febiEXAKT

Kloub pro pouzdro ložiska kola

febi č.: 21174

Srovn. č. 204 352 00 27

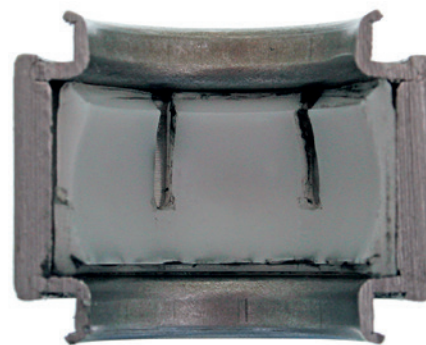
Při jízdě mohou v oblasti zadní nápravy vznikat zvuky klepání nebo vrzání.

Z důvodu konstrukce je kloub konstruován tak, že je jeho životnost v důsledku špatných silničních a povětrnostních podmínek zkrácena. Původně vestavěná verze (srovn. č. 201 352 00 27) obsahuje mazací kanál ve vnitřní plastové misce (viz obr. 1). Ten ale není vždy dostačující na to, aby rovnoměrně mazal kloub. S tímto spojené částečné vysušení způsobuje náchylnost kloubu z hlediska opotřebení. Tyto varianty jsou u společnosti Mercedes-Benz vyřazeny a nahrazeny.

febi bilstein doporučuje použití nové verze kloubu febi 21174 (srovn. č. 204 352 00 27). Pozměněný kloub má namísto jednoho kanálu kanálů několik (viz obr. 2). To zaručuje trvalé zásobení tukem, což prodlužuje životnost kloubu.
